Agrandissement du lieu d'enfouissement technique de Sainte-Sophie

Étude d'impact sur l'environnement

Réponses aux questions et commentaires du
ministère du Développement durable,
de l'Environnement et des Parcs

Avril 2008

VÉRIF.: N.G. DATE: 2008-03-20 FIGURE No.: 19.3-1

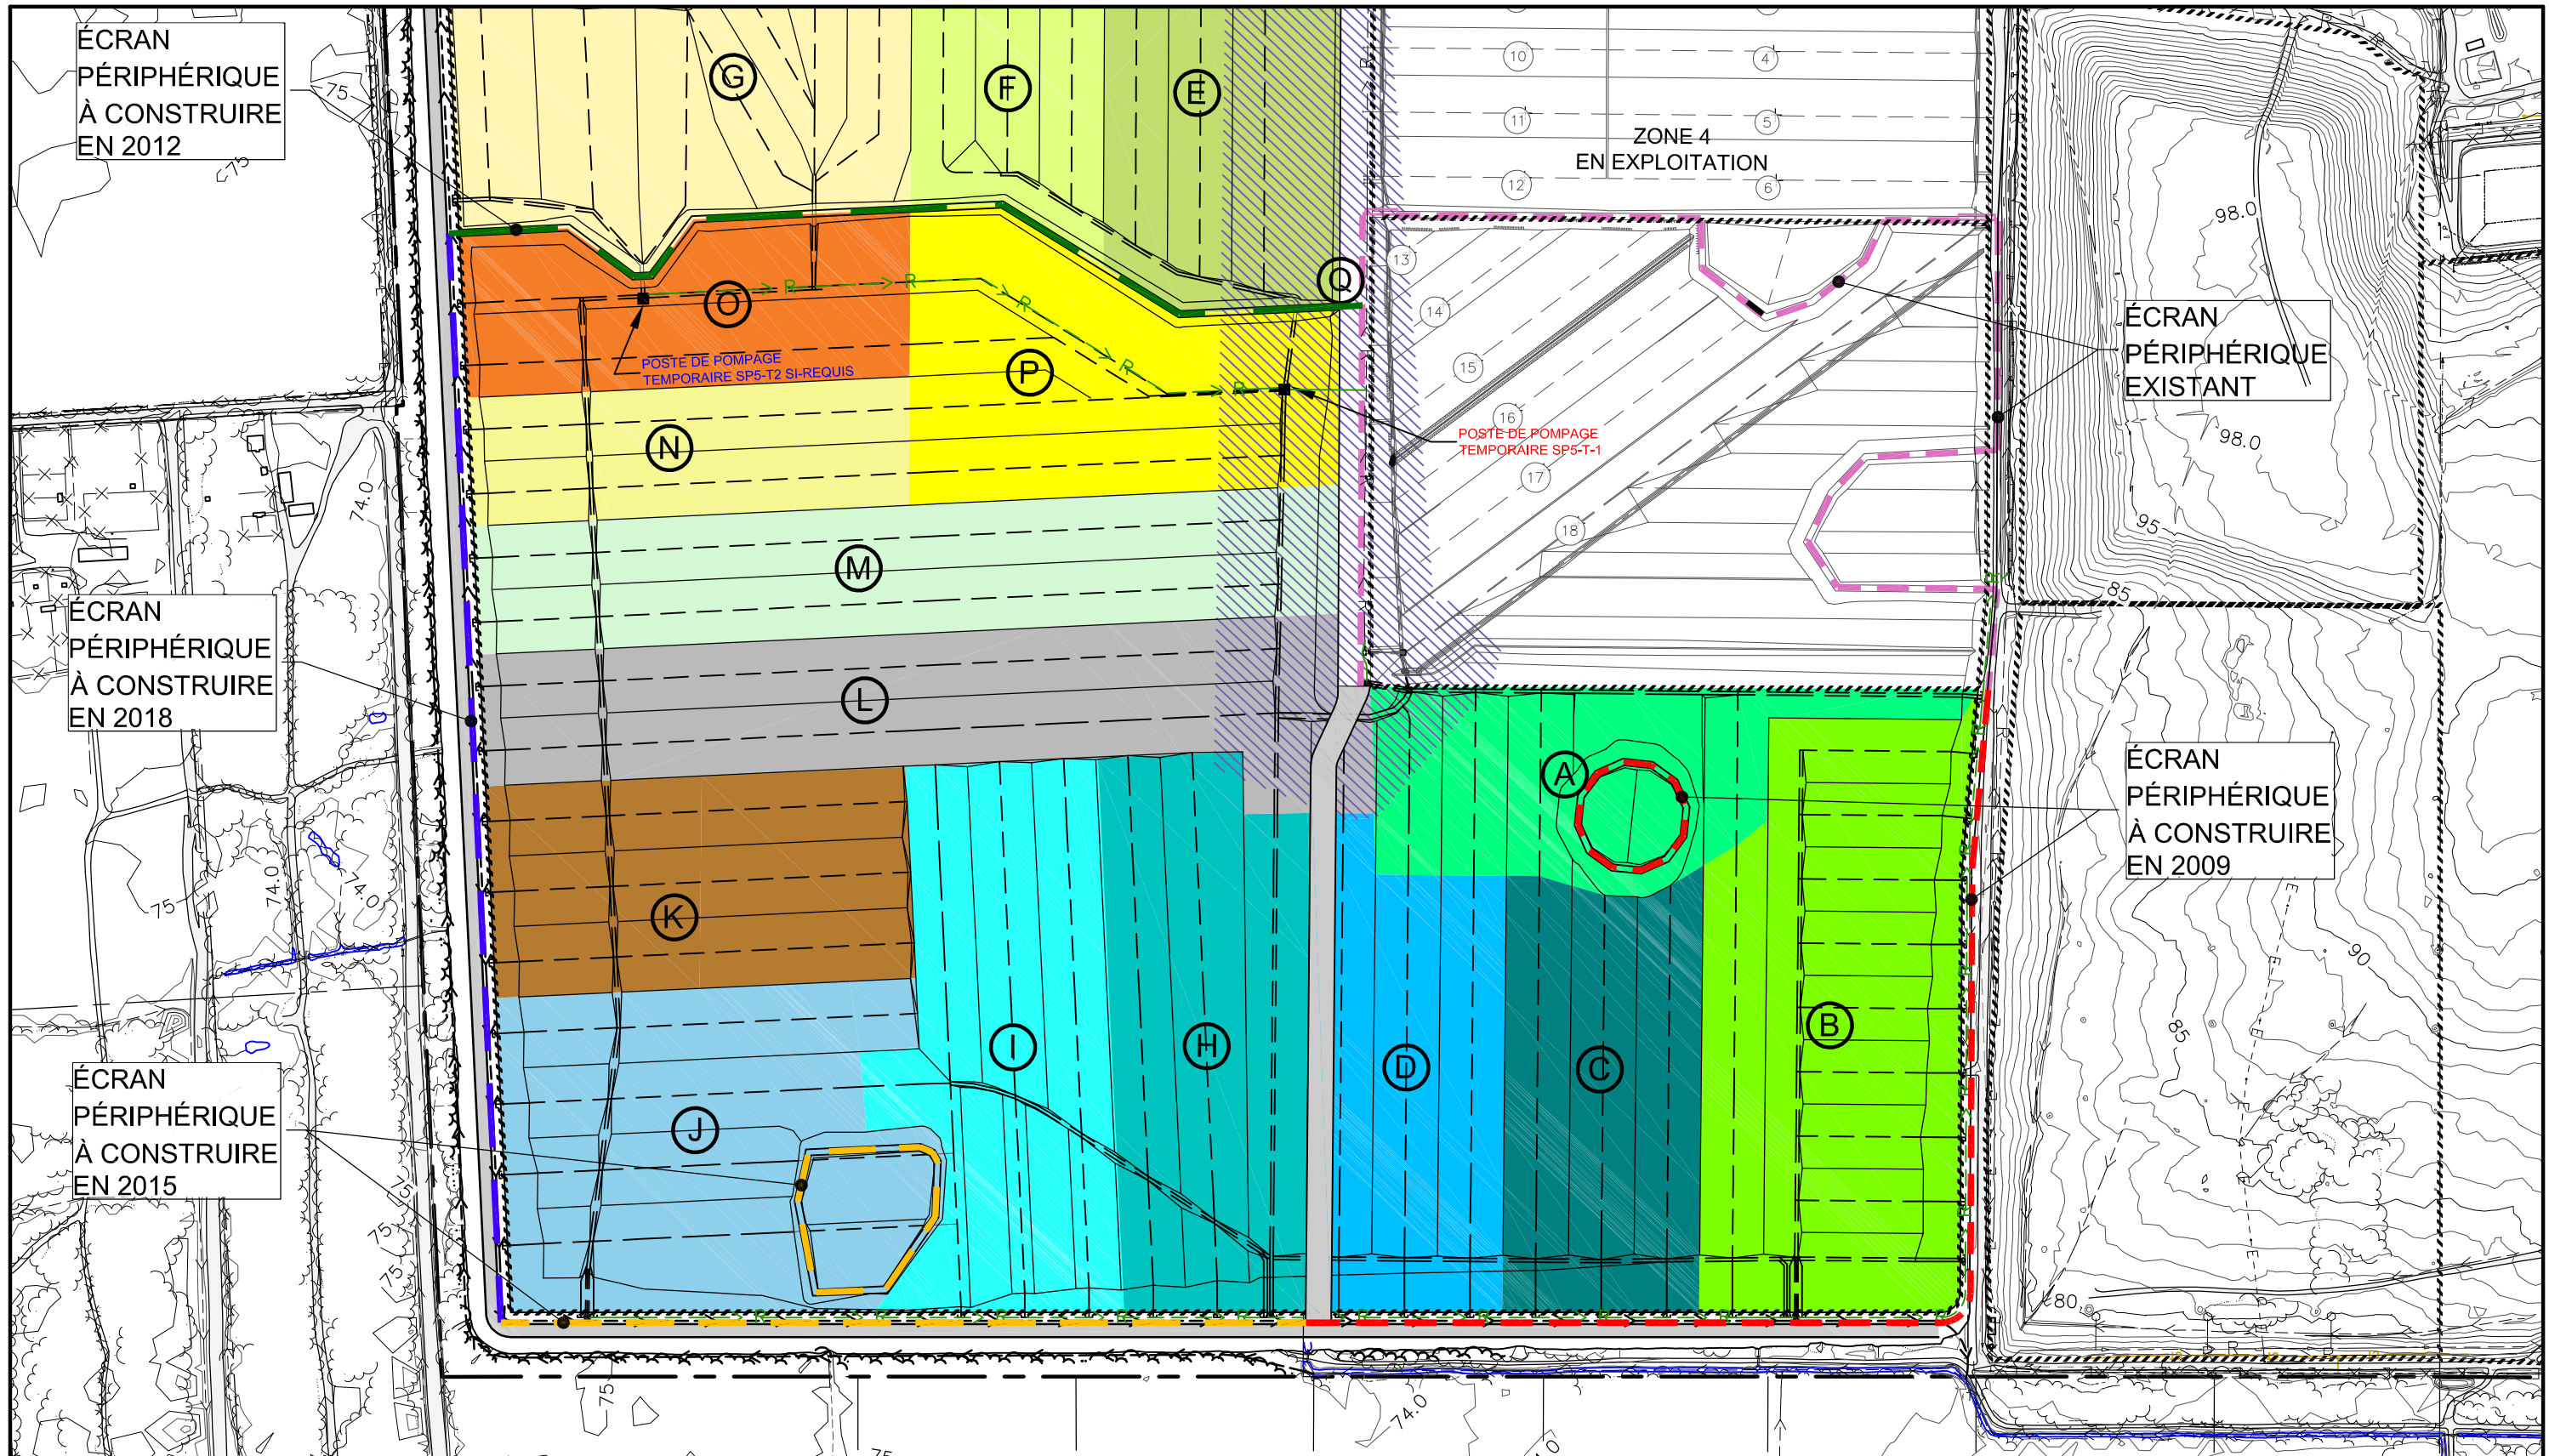
QC-19.3 La figure 4.2 (p. 4-7) du rapport provisoire présente la séquence d'exploitation de la zone d'agrandissement. Waste Management doit fournir des précisions sur les raisons d'une telle séquence discontinue qui laisse pendant de longues périodes (plusieurs années, 3 à 11 ans) d'importantes surfaces avec seulement un recouvrement intermédiaire. Cette façon de faire ne permet pas de réduire au minimum l'infiltration des précipitations (production de lixiviat) et l'émission de biogaz.

L'aménagement de l'écran périphérique d'étanchéité sera construit en 4 phases distinctes. La figure 19.3-1 illustre les secteurs aménagés tandis que le tableau 19.3-1 présente les différentes étapes d'aménagement anticipées en fonction des zones d'enfouissement en exploitation.

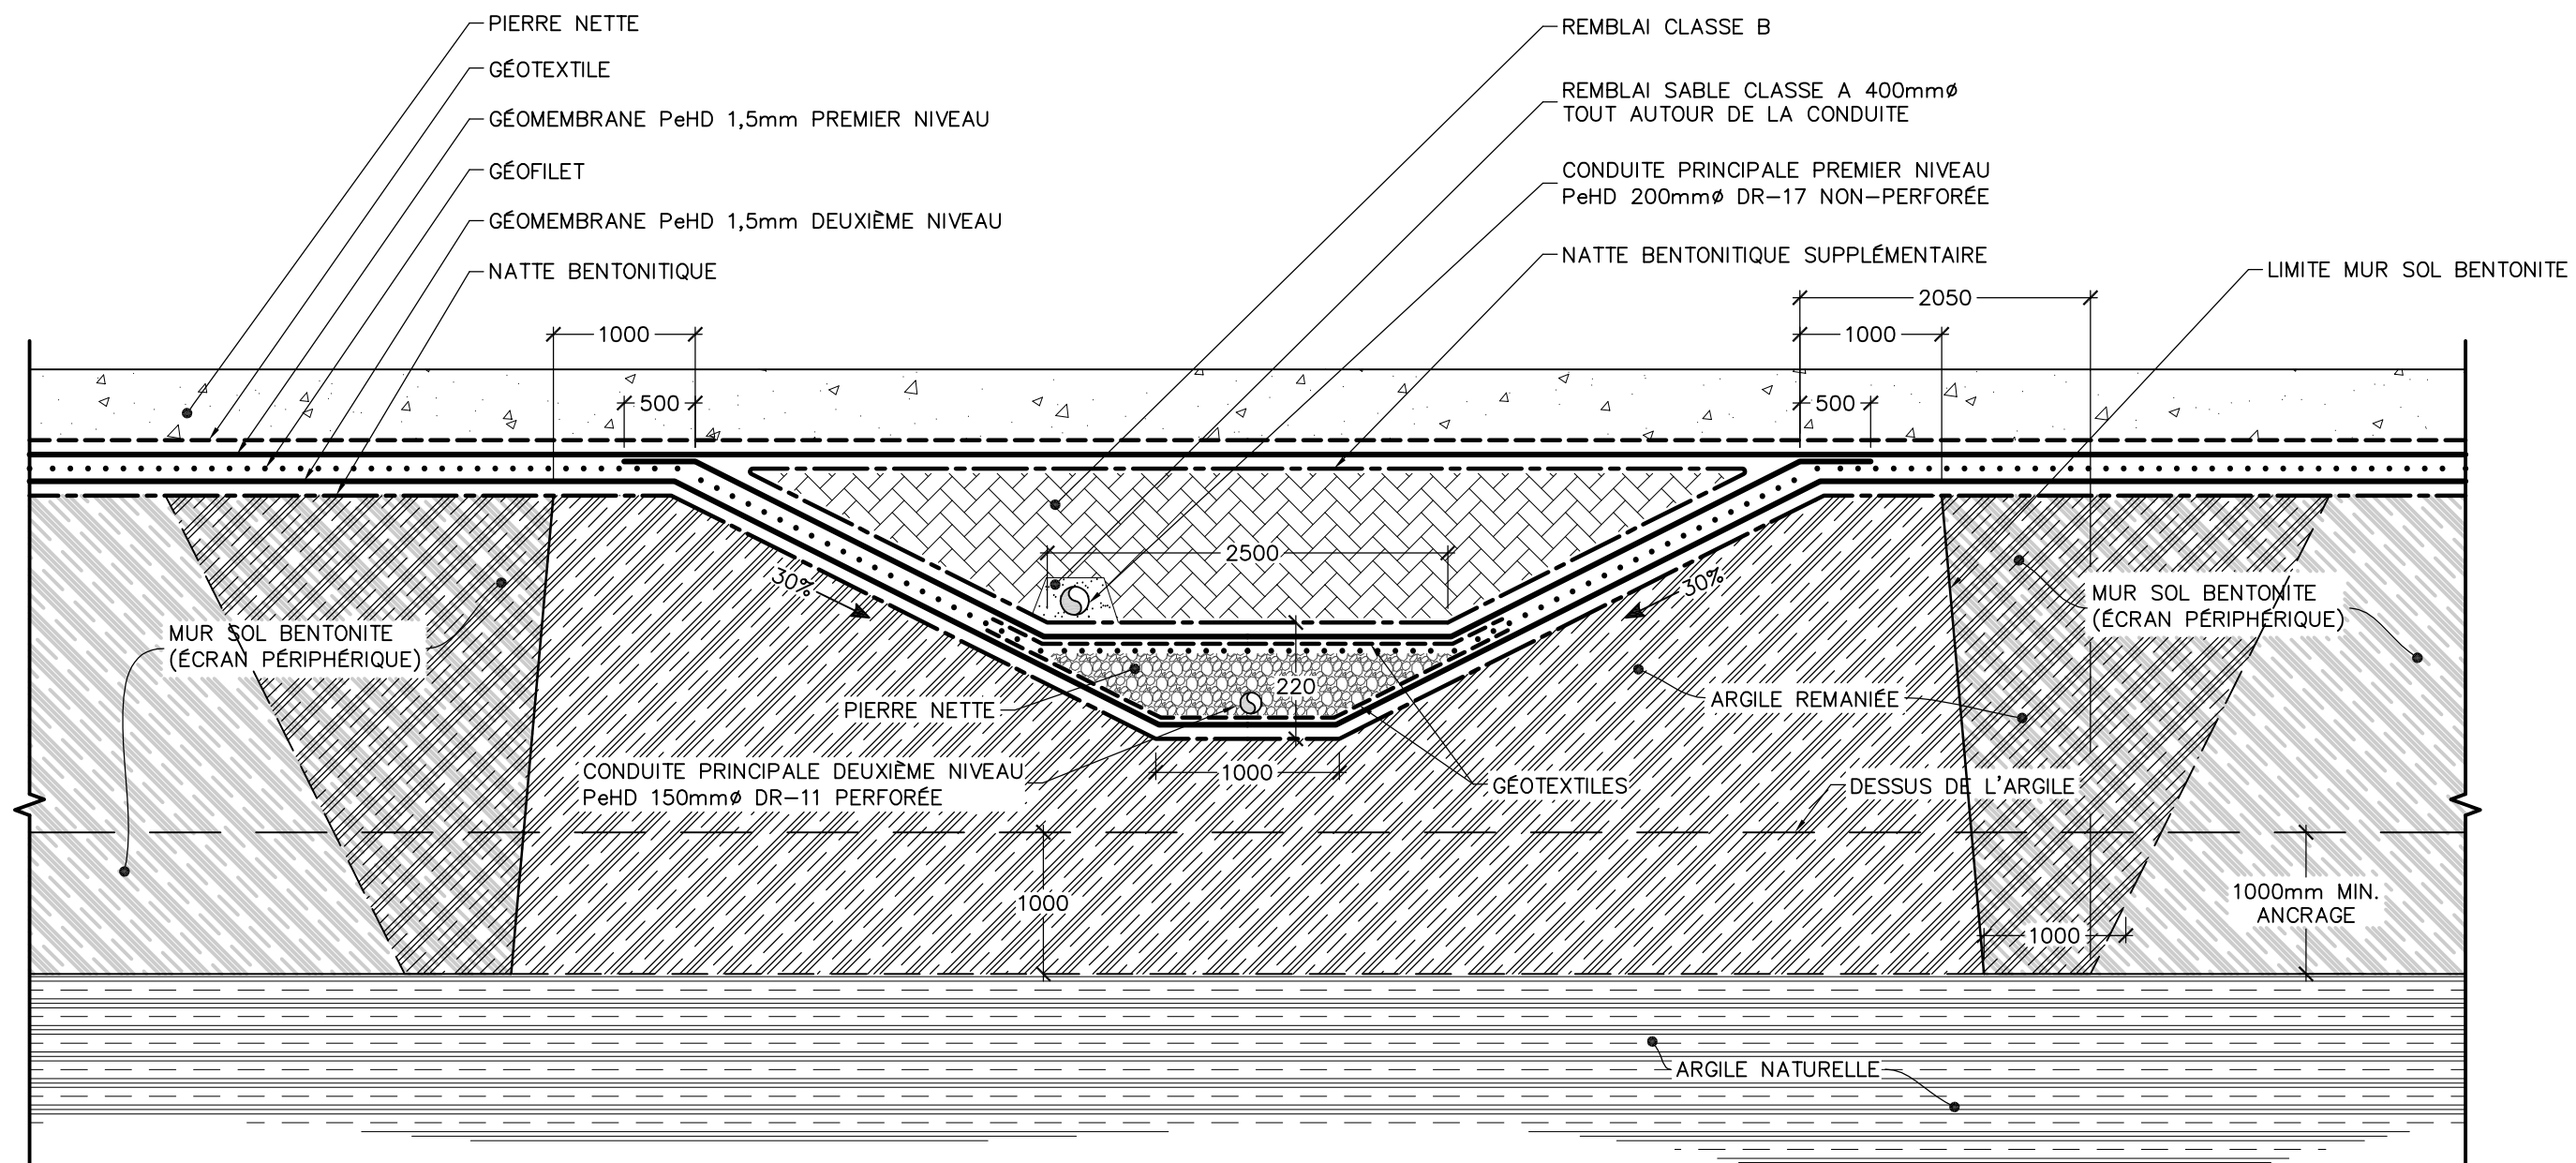
QC-19.4 Waste Management doit décrire le concept d'aménagement des systèmes d'imperméabilisation à double niveau de protection et de captage du lixiviat lorsque ceux-ci traversent l'écran périphérique d'étanchéité. Une ou des vues en coupe doivent être fournies à cet effet. Est-ce que des techniques ou matériaux particuliers sont requis parce que la capacité portante est différente à l'emplacement de l'écran périphérique? Doit-on comprendre, d'après le détail B1 du plan 9 de l'étude technique, qu'il y aura excavation d'une partie de l'écran périphérique pour l'aménagement des systèmes d'imperméabilisation et de captage du lixiviat?

COUPE TYPIQUE

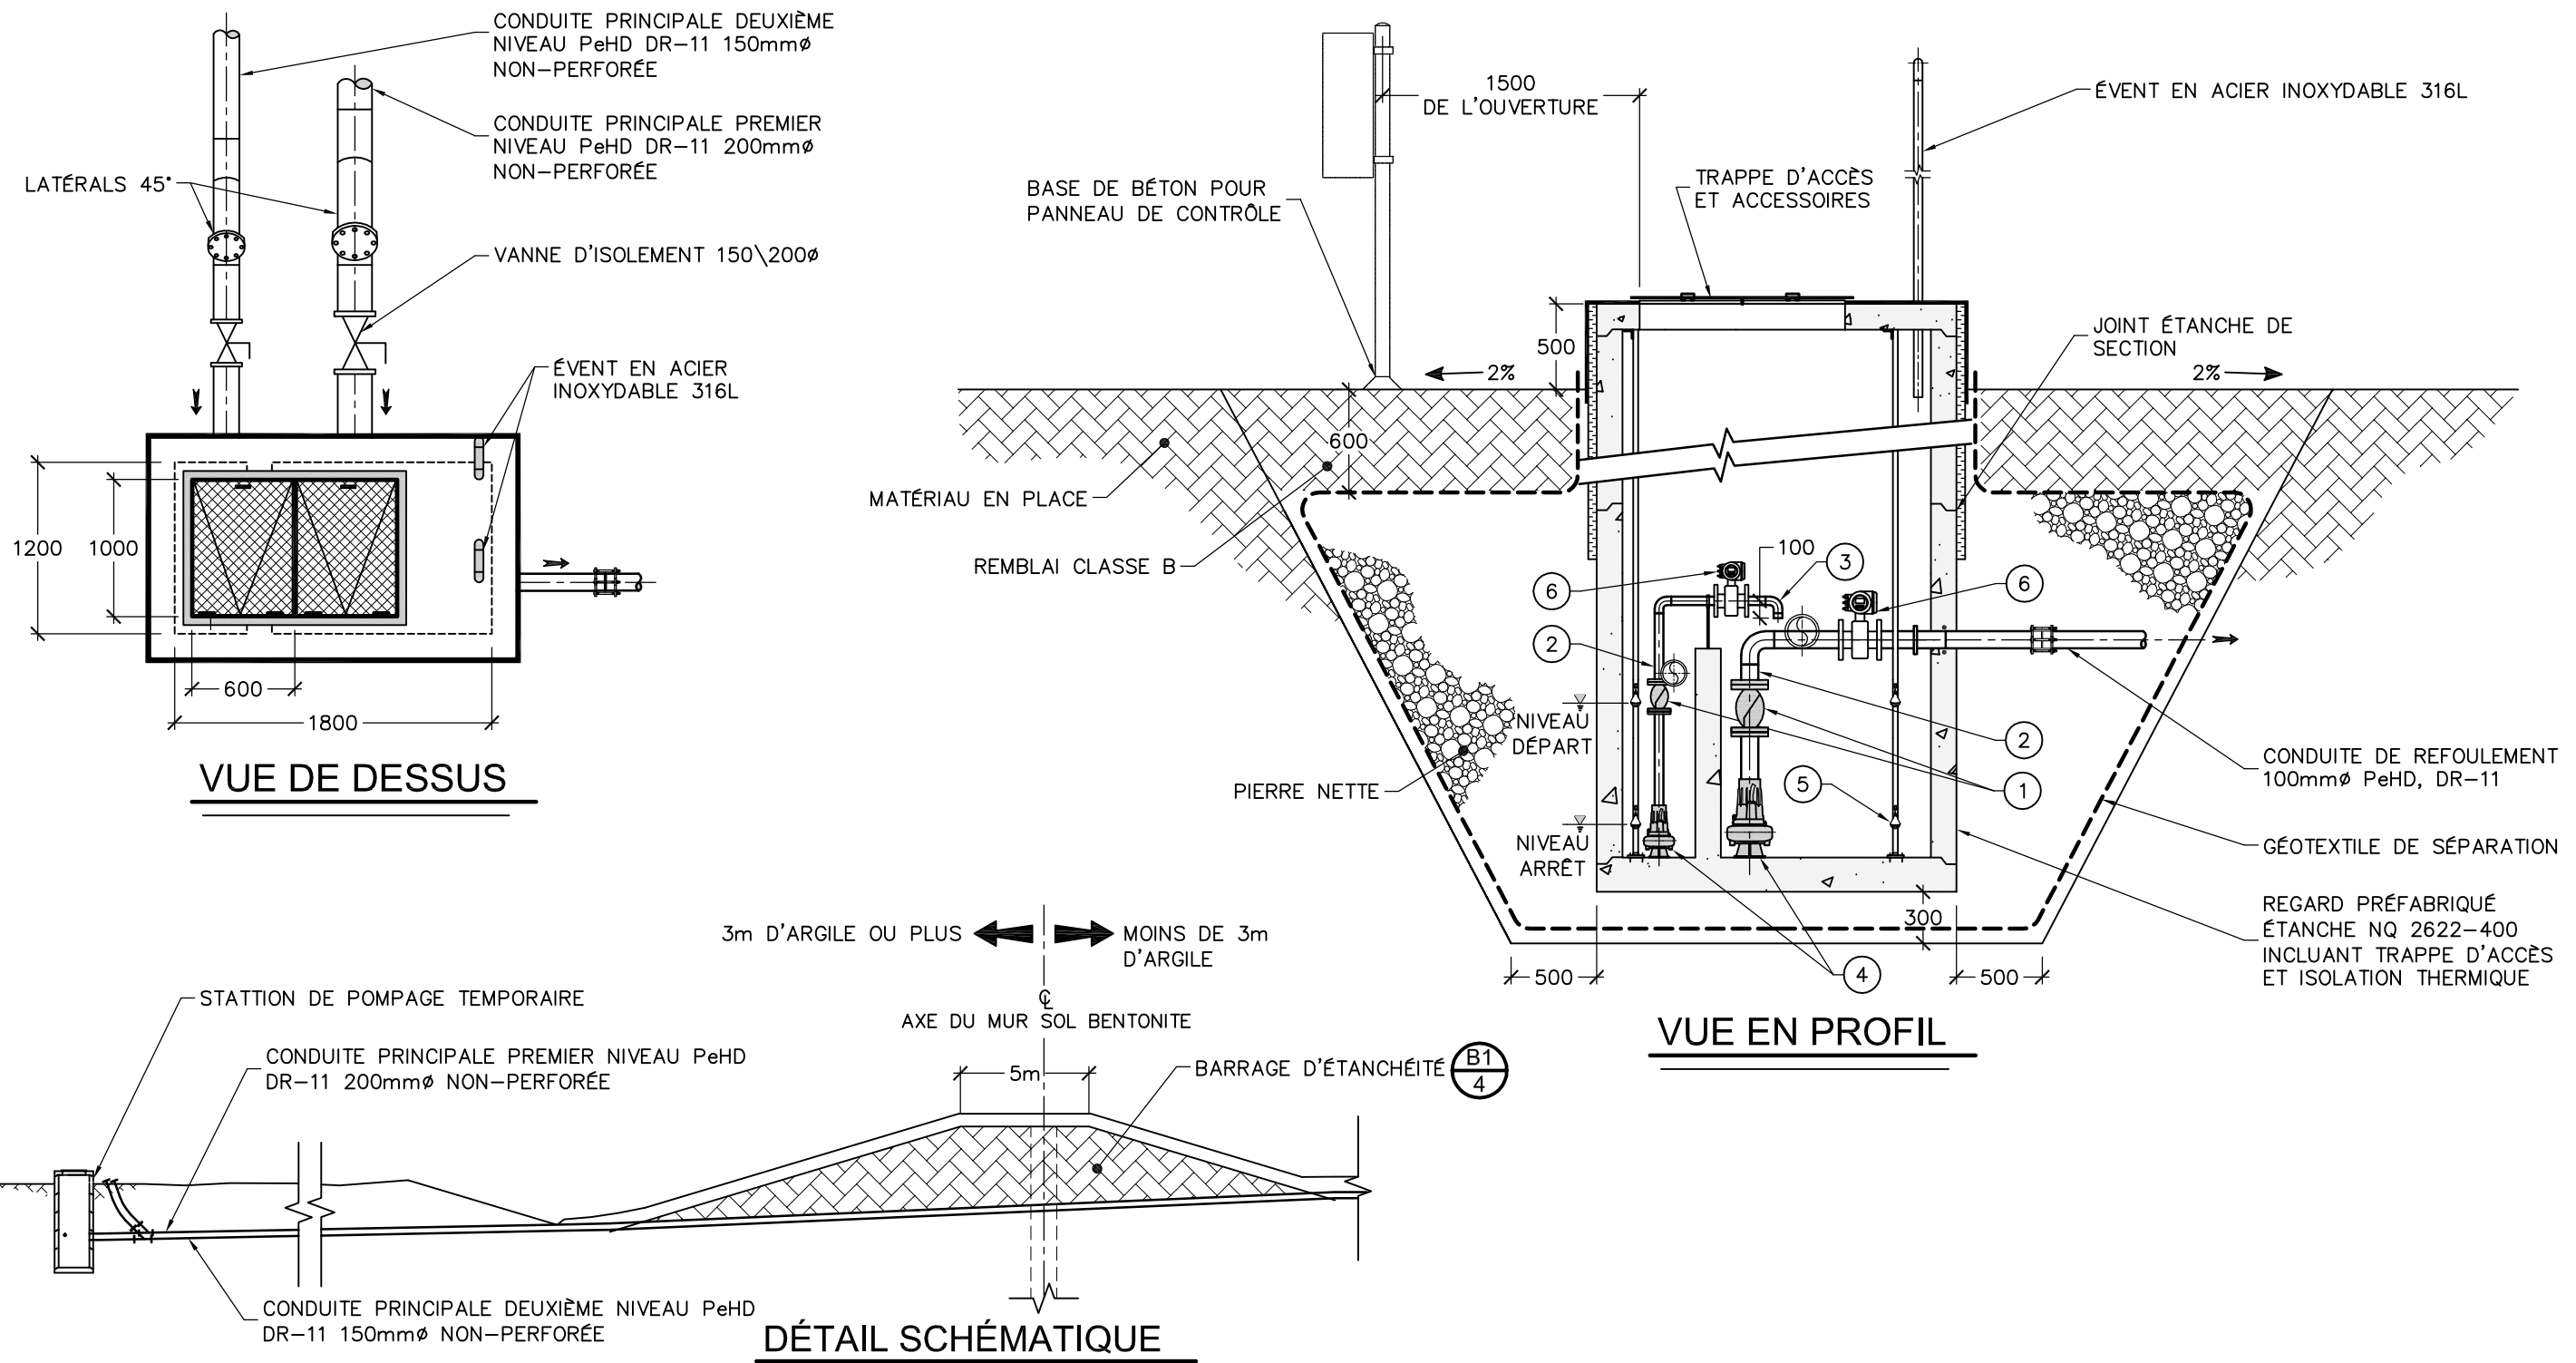
Selon le concept d'aménagement proposé (rapport provisoire, p. 4-19), plusieurs postes de pompage du lixiviat sont prévus dont certains temporaires. Un seul détail type est fourni pour ces postes de pompage (plan 13 de l'étude technique). Waste Management doit fournir le détail des stations de pompage temporaires, si elles sont différentes et préciser comment s'effectuera le démantèlement de ces stations et le raccordement aux collecteurs qui achemineront les lixiviats des cellules concernées vers les postes de pompage permanent.

La figure 19.5-1 présente un croquis d'aménagement d'un poste de pompage semi permanent. De la même manière qu'un puits de pompage permanent, ces postes de pompes seront munis de deux puits humides indépendants afin de permettre l'échantillonnage et la mesure distincte et en continu des débits de chacun des systèmes de captage du lixiviat (primaire et secondaire). Une pompe adaptée sera installée dans chacun des puits humides des stations de pompage pour permettre de refouler le lixiviat vers le bassin d'accumulation.
